RENESAS TECHNICAL UPDATE

製品分類	MPU & MCU	発行番号	TN-16C-A203A/J	Rev.	第1版
題名	R32C/145グループ ユーザーズマニュアル ハードウェア編 誤記訂正		情報分類	技術情報	
適用製品	R32C/145グループ	対象ロット等	関連資料	R32C/145グループ ユーザーズマニュアル ハードウェア編 Rev.1.00 (RJJ09B0621-0100)

R32C/145グループ ユーザーズマニュアル ハードウェア編 Rev.1.00において誤記がありましたので、以下のとおり訂正いたします。

図7.1 クロック発生回路のブロック図

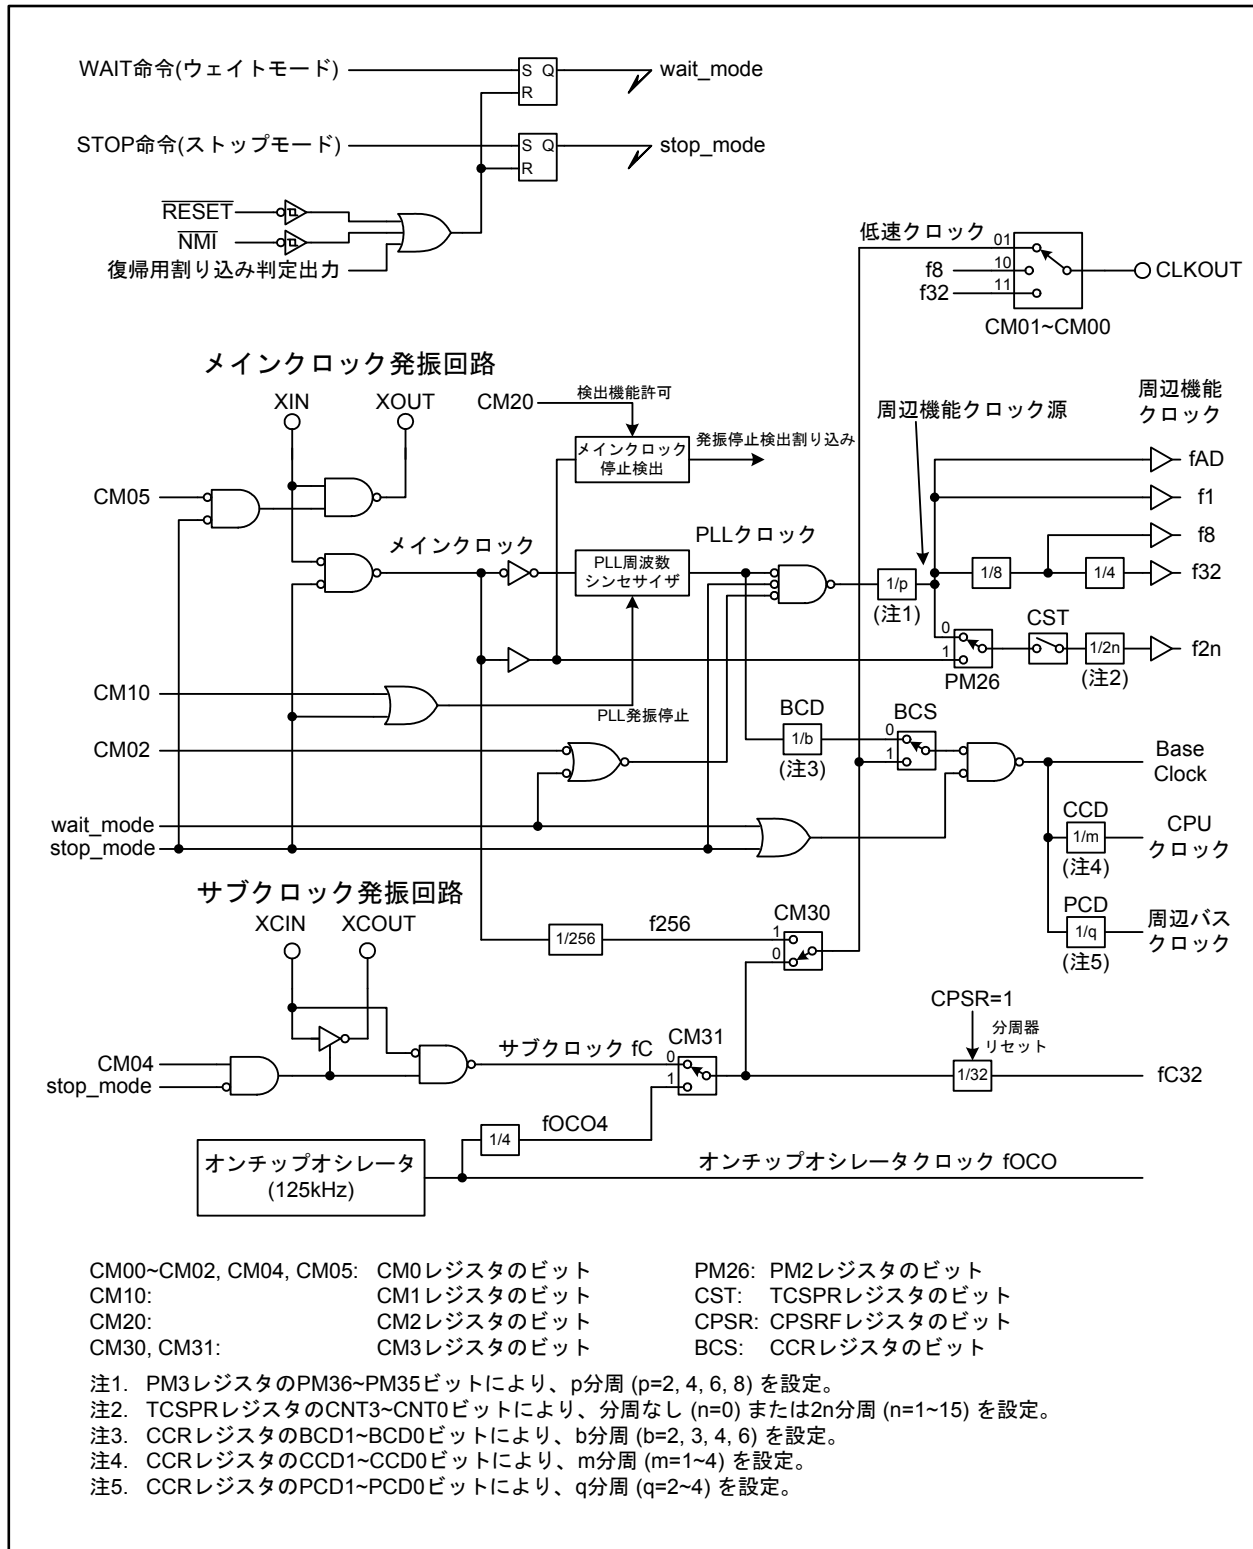
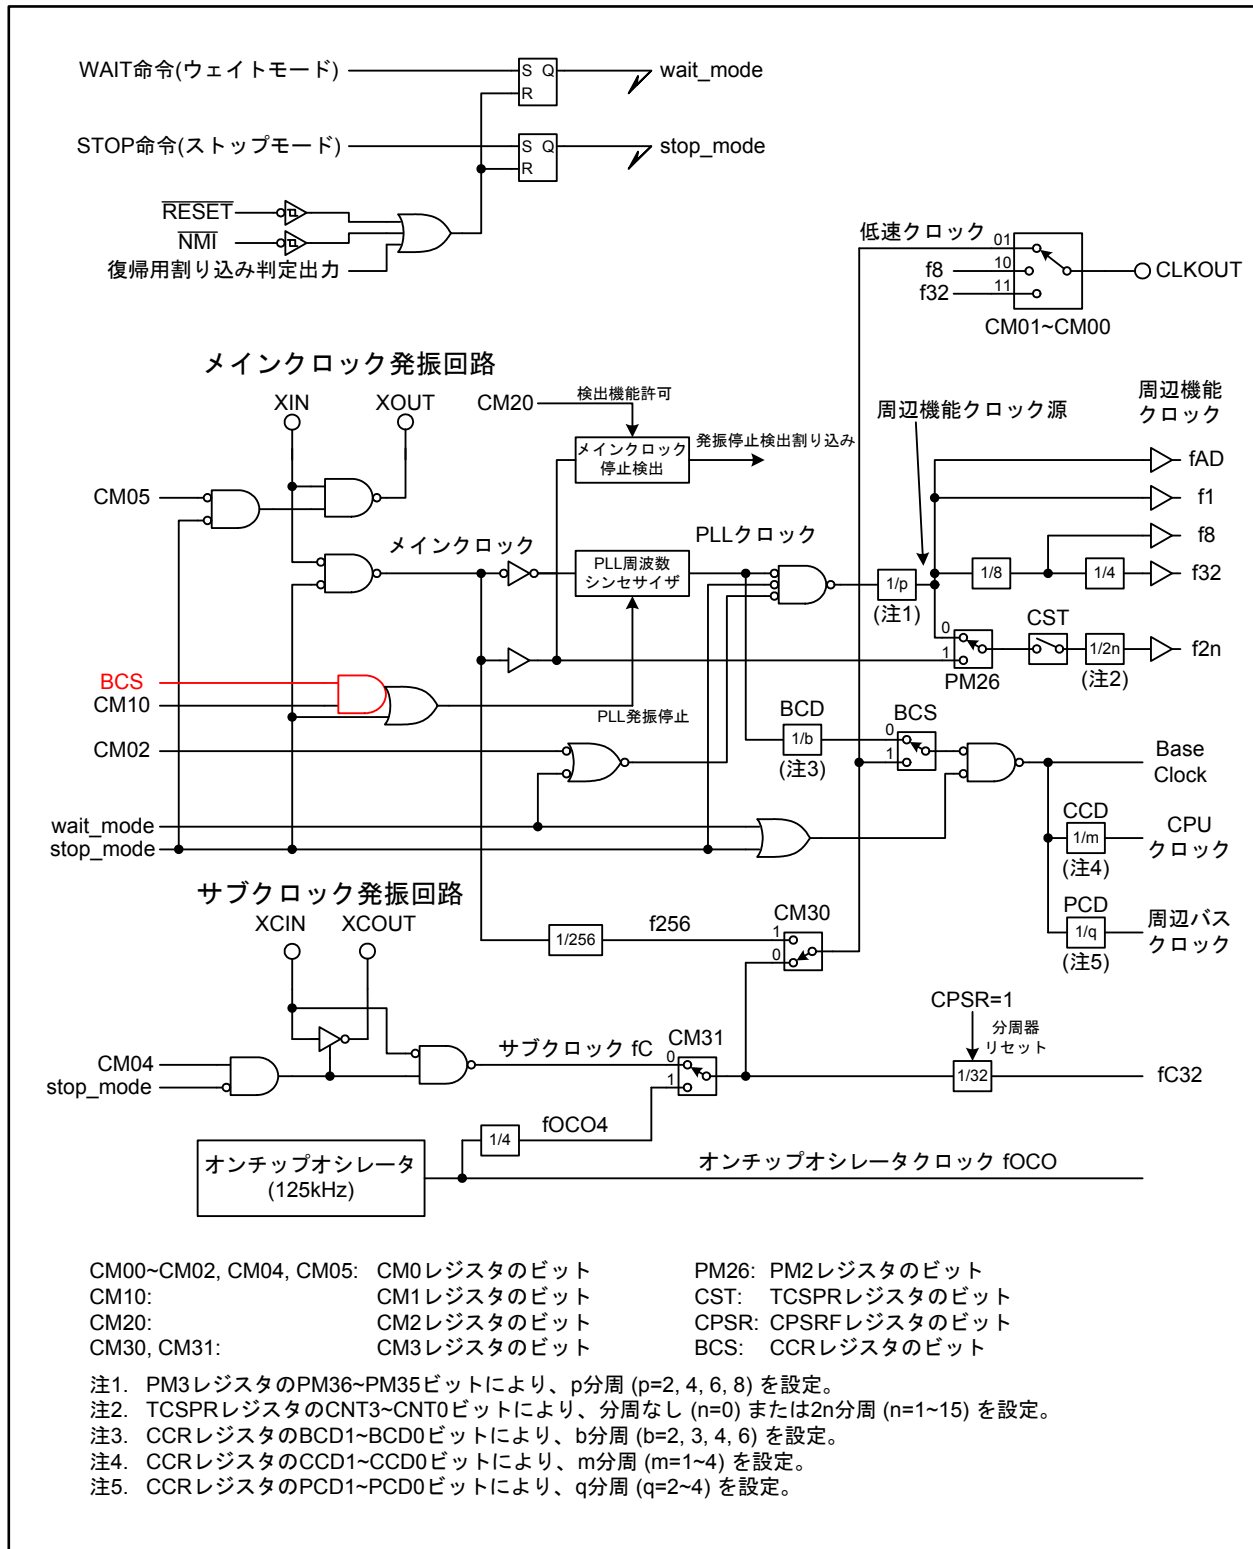
図7.1を以下のとおり訂正いたします。

図20.1 CRC演算回路のブロック図

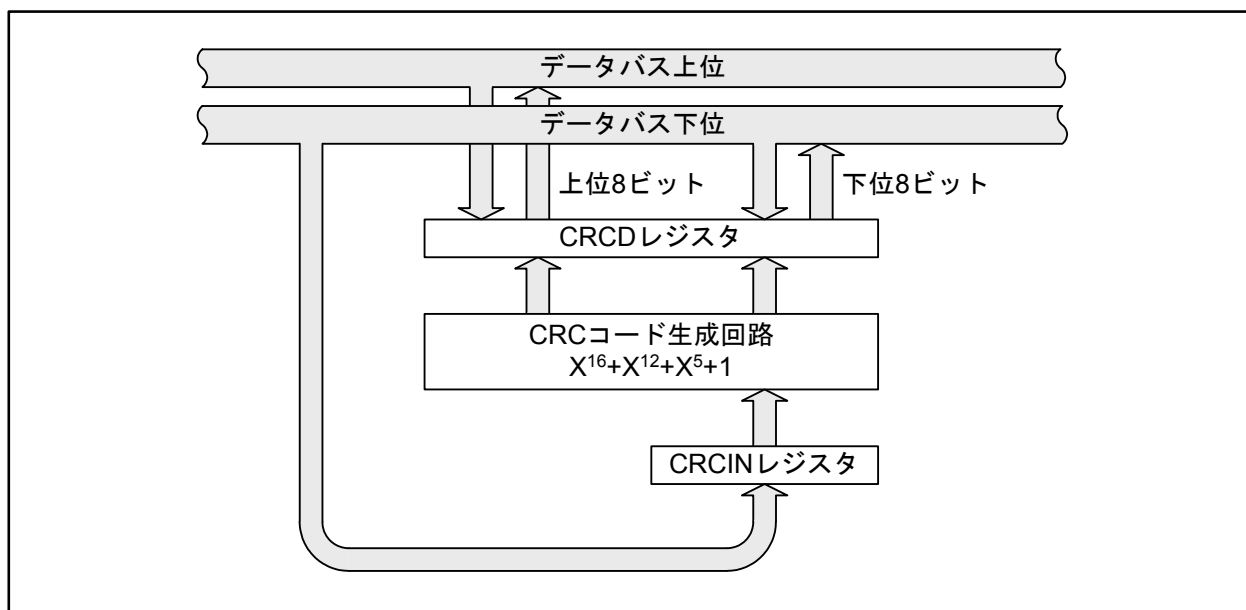
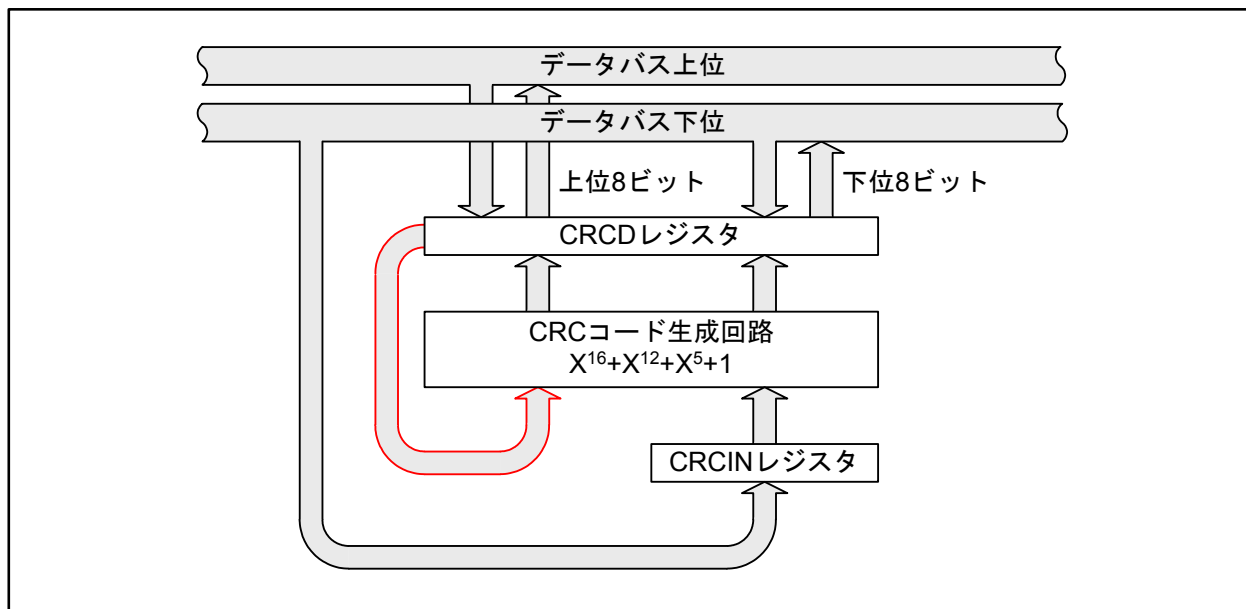
図20.1を以下のとおり訂正いたします。

図24.30 ウェイトモードへ遷移する前の設定例

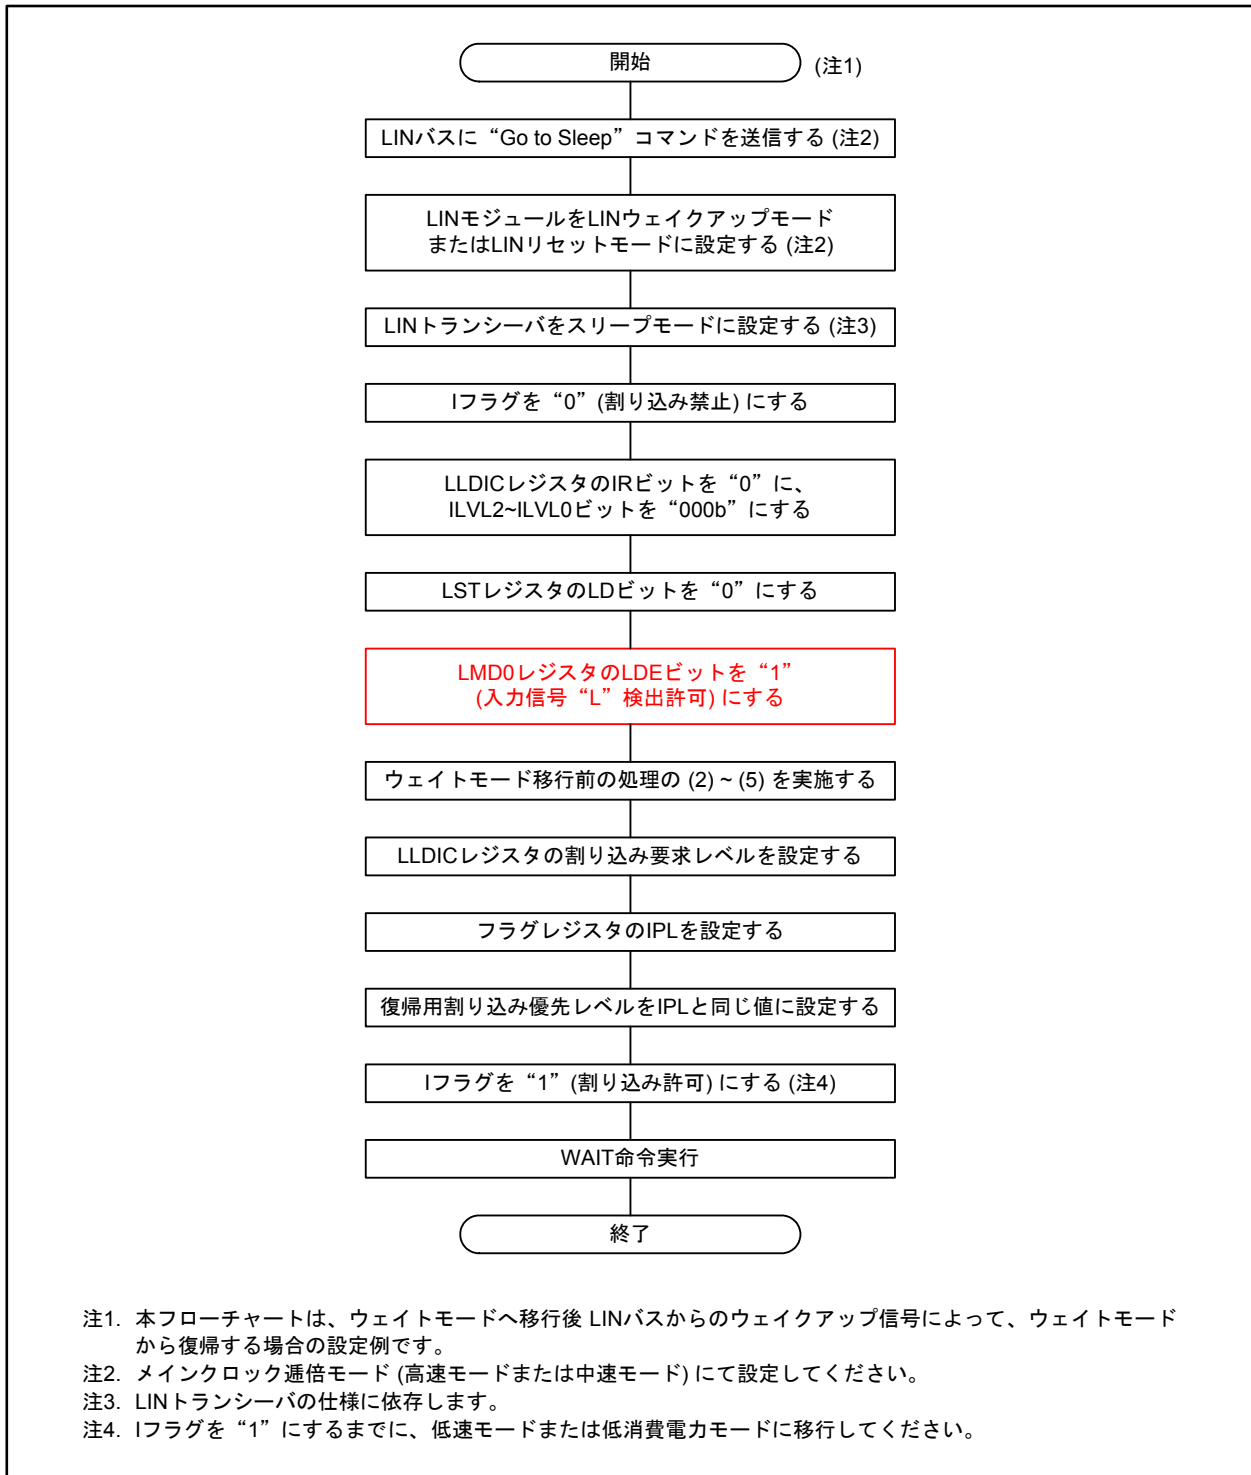
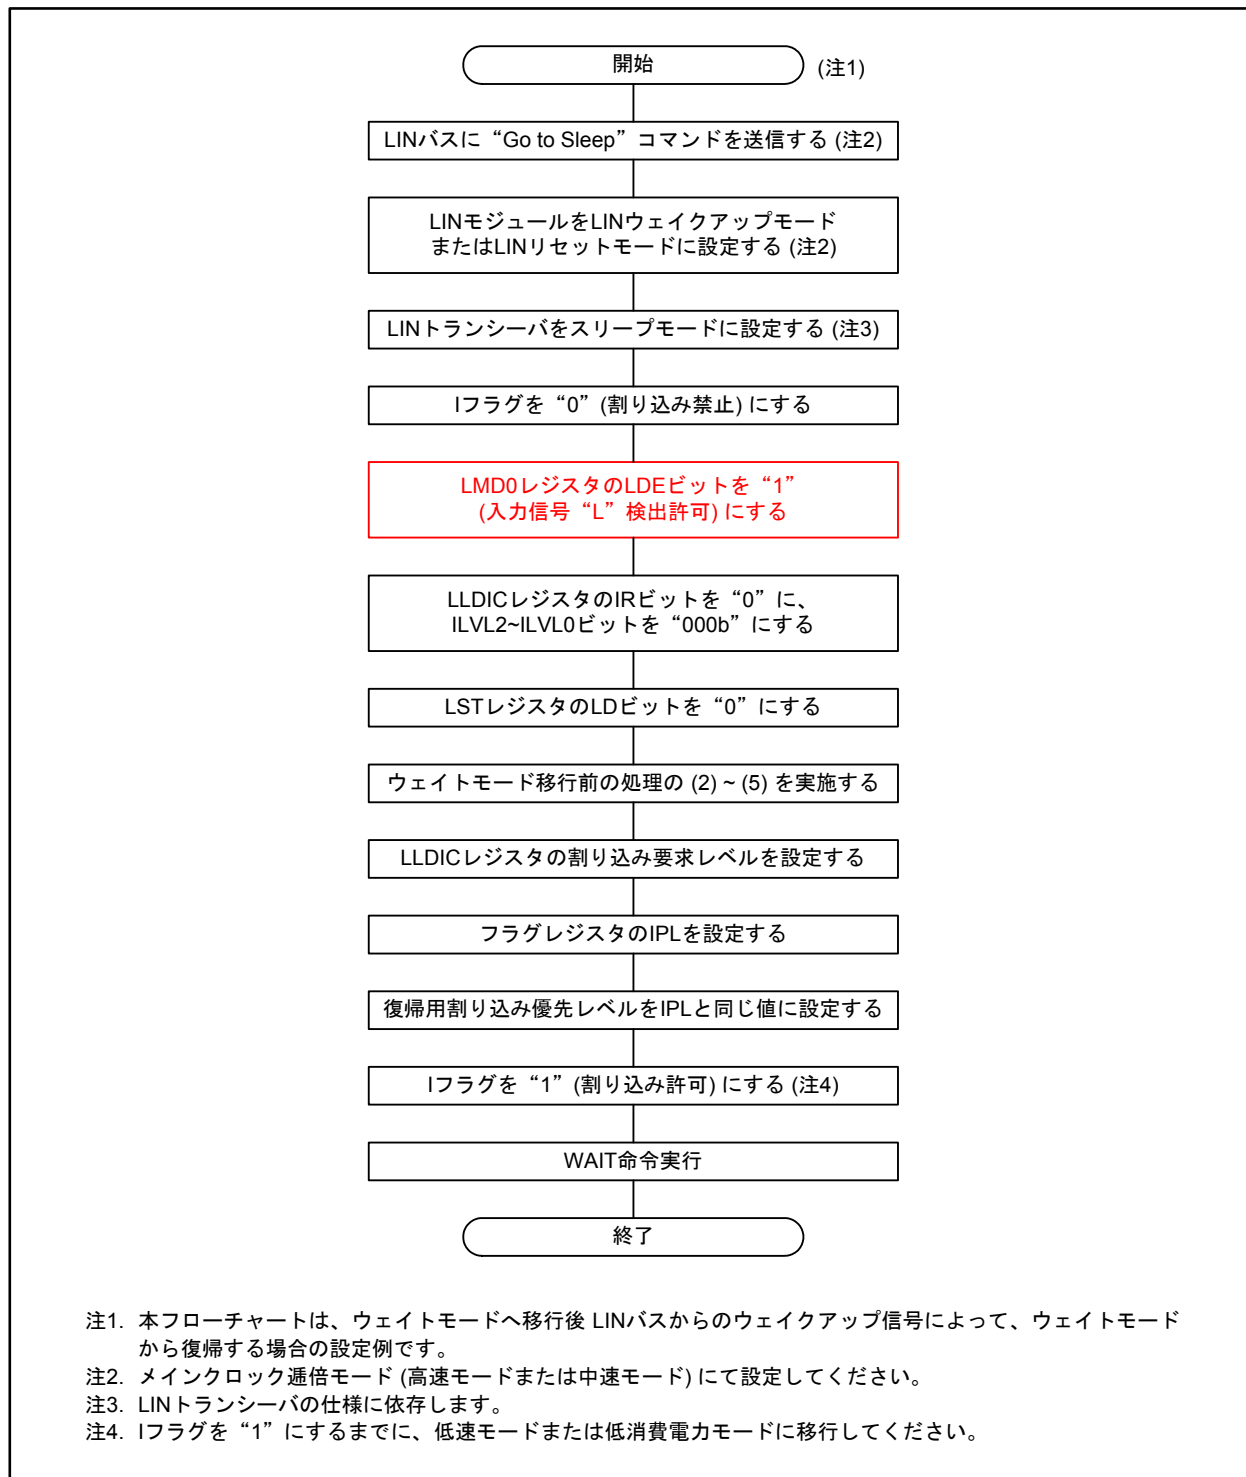
図24.30を以下のとおり訂正いたします。

図 24.32 LINj 割り込みブロック図 (j=0, 1)

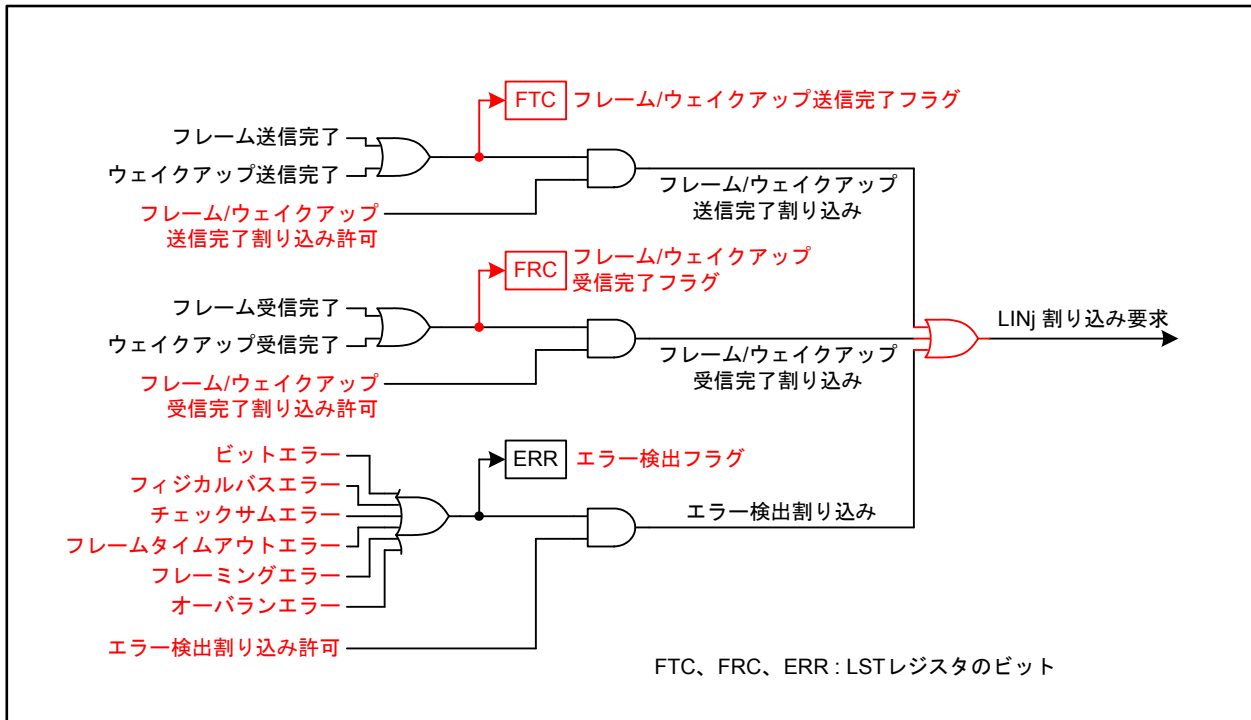
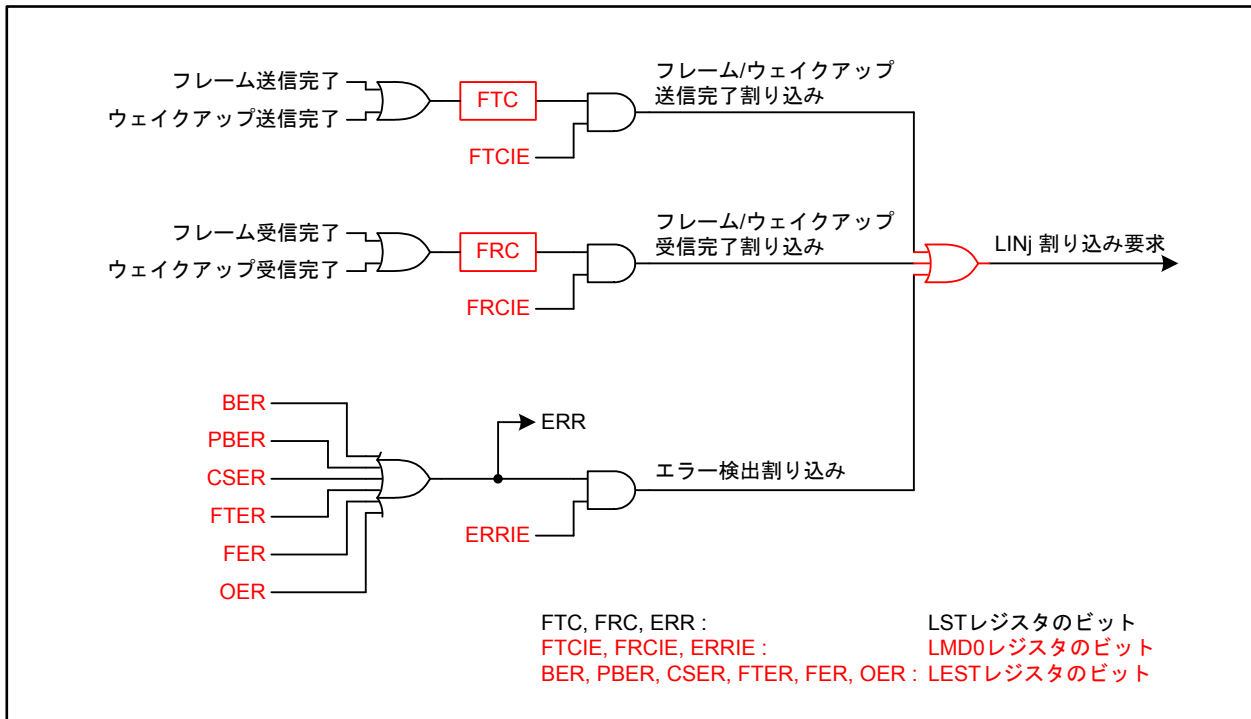
図24.32を以下のとおり訂正いたします。
